## PROPUESTA DE DICTAMEN TÉCNICO

### INFORME SOBRE LAS SOLICITUDES DE APROBACIÓN DE LAS PROPUESTAS DE CAMBIO PC-1 Y 2/324, REVISIÓN 1, A LAS ESPECIFICACIONES TÉCNICAS DE FUNCIONAMIENTO DE CN ASCÓ I Y II

Solicitudes de aprobación de las propuestas de cambio PC-1 y 2/324, revisión 1, a las Especificaciones Técnicas de Funcionamiento (ETF) de CN Ascó I y II respectivamente, “Cambios en ETF derivados de la revisión del Estudio de Seguridad de los contenedores HI-STORM y HI-STAR”.

Figura 1.- Regiones de almacenamiento de combustible

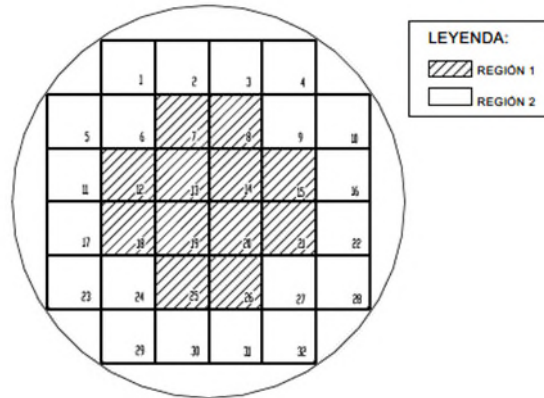
3/4.12.3 Control de la criticidad del contenedor: se ha modificado el nombre del apartado y se ha añadido la nota 2, indicando que “Para MPC conteniendo **más de 8 y hasta 20** elementos combustibles dañados se puede aplicar crédito al grado de quemado según Tabla 6.9.7”.

En esta ocasión, el titular ha modificado la redacción original recogida en el Capítulo 13 del contenedor, que indica “Para MPC conteniendo **hasta 20** elementos combustibles dañados se puede aplicar crédito al grado de quemado según Tabla 2.3-4”. Con este cambio, que se repite en diversas ocasiones a lo largo de las ETF, CN Ascó diferencia claramente los esquemas de carga posibles:

1. 32 ELEMENTOS COMBUSTIBLES NO DAÑADOS o hasta ocho (8) ELEMENTOS COMBUSTIBLES DAÑADOS y/o DESECHOS DE COMBUSTIBLE en CCD, en las posiciones de las celdas de combustible 1, 4, 5, 10, 23, 28, 29 y/o 32, con las posiciones restantes, hasta un total de 32, con ELEMENTOS COMBUSTIBLES NO DAÑADOS, cuando se da crédito al boro soluble en el agua en las operaciones de carga y descarga según la CLO 3.12.3.1 que indica la concentración de boro disuelto en el agua de la cavidad de la MPC que se debe cumplir, para el elemento combustible de enriquecimiento máximo más limitativo contenido en la MPC 32.

2. Alternativamente, la cantidad se limita a 32 elementos combustibles cargados, que deben cumplir una serie de condiciones de irradiación (según la Tabla 2.3-5 del ES del contenedor), con más de 8 y hasta 20 ELEMENTOS COMBUSTIBLES DAÑADOS (excluyendo DESECHOS DE COMBUSTIBLE) alojados en CCD en la Región 2 (exterior) de la MPC, dando crédito al grado de quemado.

Al hacer esta diferenciación, se evita un “solape” entre las dos opciones de carga y se elimina la posibilidad de cargar de 1 a 8 EC dañados (*no fuel debris*) y el resto de EC no dañados hasta 32, demostrando el grado de quemado mínimo en función del enriquecimiento inicial en lugar de tener que garantizar la concentración de boro del agua con la que se llenará la cavidad de la MPC durante las operaciones de carga y descarga.

Esta aproximación se considera correcta desde el punto de vista de ARAA, ya que se ha realizado de manera coherente en todas las ETF afectadas.
